玄海原子力発電所3号炉及び4号炉

標準応答スペクトルを考慮した地震動評価における 地下構造モデルの設定について

2023年6月16日

九州電力株式会社

伝達関数の比較 (EL. -15m/EL. -200m、上下方向)

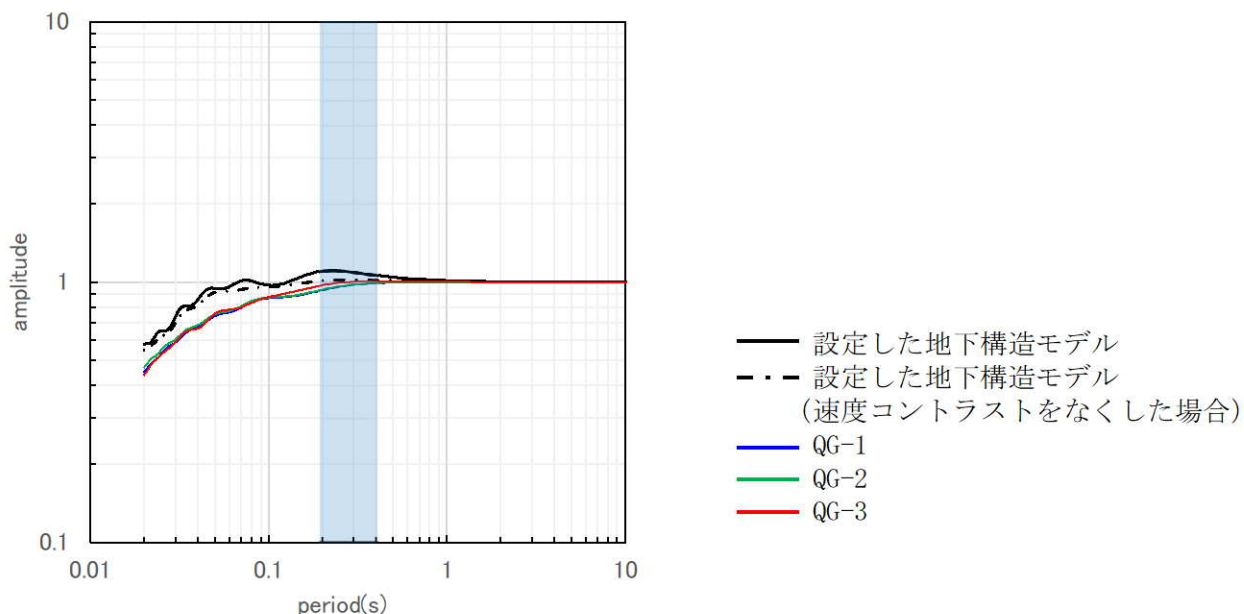
No.	コメント	指摘場所	対応状況
12	地下構造モデルについて、追加調査結果に見られる一部の周期帯におけるピークが適切に評価できていないことを踏まえ、検討すること。	第1103回 原子力発電所の 新規制基準適合性に 係る審査会合 (令和4年12月16日)	第1113回会合にて説明
13	鉛直方向の観測事実との整合性に係る検討、最深部地震計からEL. -200mまでの範囲の地盤減衰の設定の考え方を追加したうえで、全体の取り纏めとあわせて説明すること。	第1113回 原子力発電所の 新規制基準適合性に 係る審査会合 (令和5年2月10日)	第1142回会合にて説明
14	審査会合において確認した上下動の一部周期における観測記録との不整合の要因及び地下構造モデルへの反映要否についての考え方などを資料に反映すること。	第1142回 原子力発電所の 新規制基準適合性に 係る審査会合 (令和5年4月28日)	今回説明 (P90、131~136)
15	EL. -90mからEL. -200mの範囲の地盤減衰を $Q=16.7$ に設定した標準応答スペクトル用モデルと観測事実との比較結果について、資料に追加すること。		今回説明 (P93~95、137~150)

■ No. 14に対するコメント回答概要

- 解放基盤表面からEL. -90mまでの範囲では、設定した地下構造モデルによる応答波の応答スペクトルが、上下方向の一部の地震観測記録の周期0.2~0.4秒付近において、スペクトル形状（凹凸）の僅かな差異により局所的に観測記録を下回るが、解放基盤表面からEL. -200mまでの範囲では、設定した地下構造モデルとPS検層モデルの伝達関数の比較結果によると、上下方向の当該周期帯において十分な保守性を有する地下構造モデルであることから、地下構造モデルの妥当性に影響はないと判断。（90頁、131~136頁）

- 地震観測記録が得られている解放基盤表面 (EL. -15m) からEL. -90mまでの範囲で見ると、設定した地下構造モデルによる応答波の応答スペクトルが、上下方向の一部の地震観測記録の周期0.2~0.4秒付近において、スペクトル形状 (凹凸) の僅かな差異により、局所的に観測記録を下回る。(76~85頁参照、例: ⑬熊本県熊本地方の地震)
- 一方、追加調査を行った解放基盤表面からEL. -200mまでの範囲で見ると、EL. -200mの速度コントラストがないよう条件を揃えた場合の、設定した地下構造モデルとPS検層モデルの伝達関数の比較では、設定した地下構造モデル (黒一点鎖線) はPS検層モデル (青・緑・赤線) を上回る。
- 設定した地下構造モデル (黒実線) は、実際にはEL. -200mに速度コントラストを設けており、その効果によって、下図のとおり、当該周期帯 (0.2~0.4秒付近) において、さらに保守性を有するものとなっている。

- 設定した地下構造モデルは、解放基盤表面からEL. -200mまでの範囲において十分な保守性を有していることから、上下方向に関する観測事実との不整合を踏まえても、その妥当性に影響はないと判断した。(補足⑤)

伝達関数の比較 (EL. -15m/EL. -200m)

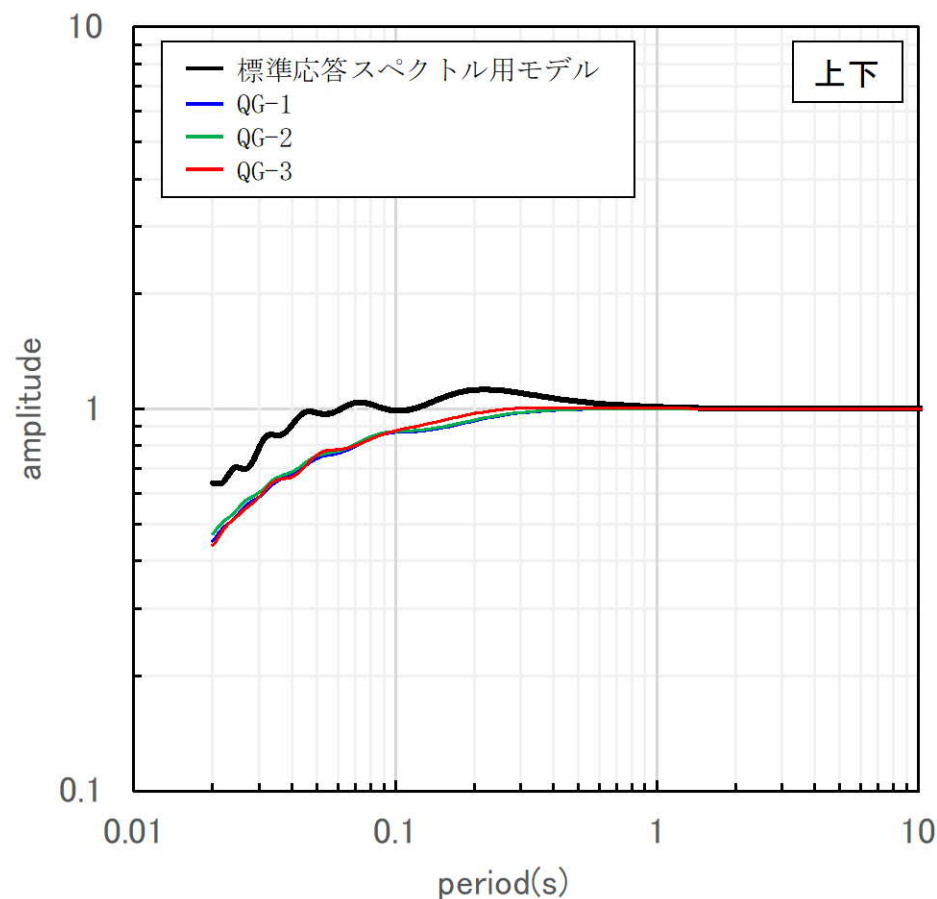
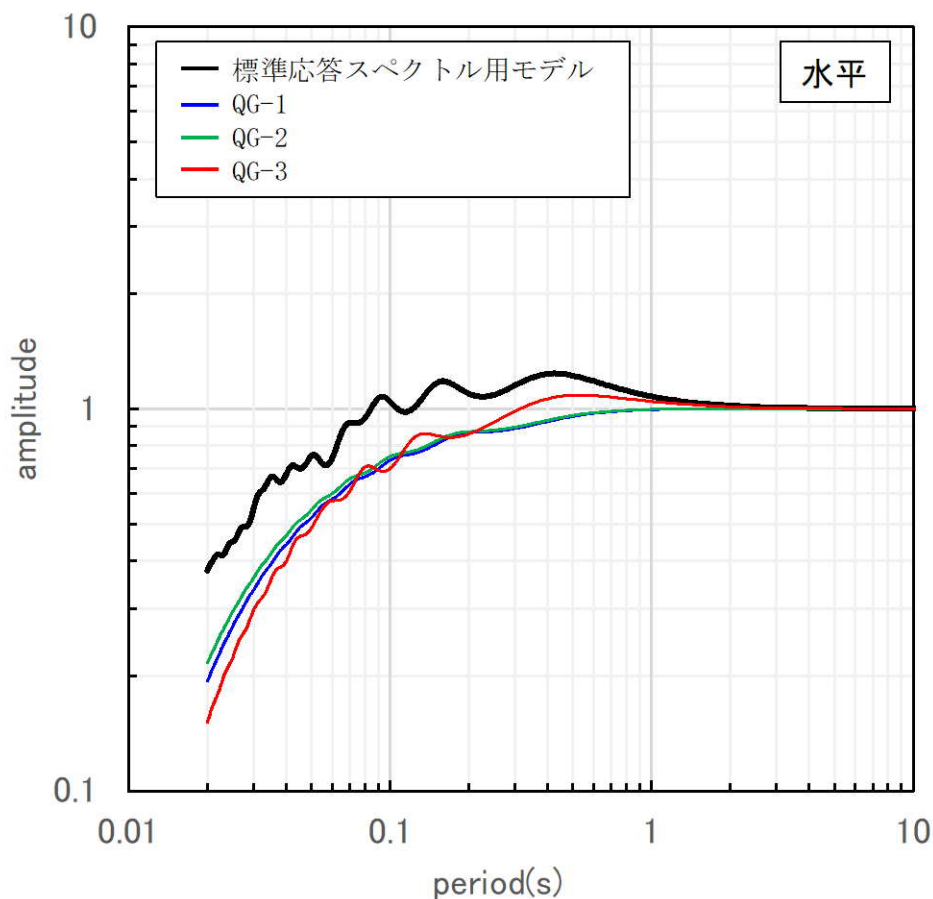
■ No. 15に対するコメント回答概要

- 以下の比較結果について、資料に追加。
 - 標準応答スペクトル用モデルの妥当性確認のための標準応答スペクトル用モデルとPS検層モデルの理論伝達関数の比較結果。（93頁~95頁）
 - 地震観測記録を用いた地盤減衰（Q値）の見直しの影響検討のための設定した地下構造モデルと標準応答スペクトル用モデルの最大加速度等の比較結果。（137頁~150頁）

- 標準応答スペクトル用モデルによる理論伝達関数（解放基盤表面／EL. -200m）が、PS検層モデルによる理論伝達関数（解放基盤表面／EL. -200m）に対して、同等もしくは上回ることを確認し、解放基盤表面（EL. -15m）からEL. -200mまでの範囲における標準応答スペクトル用モデルは全ての周期帯において妥当と判断した。
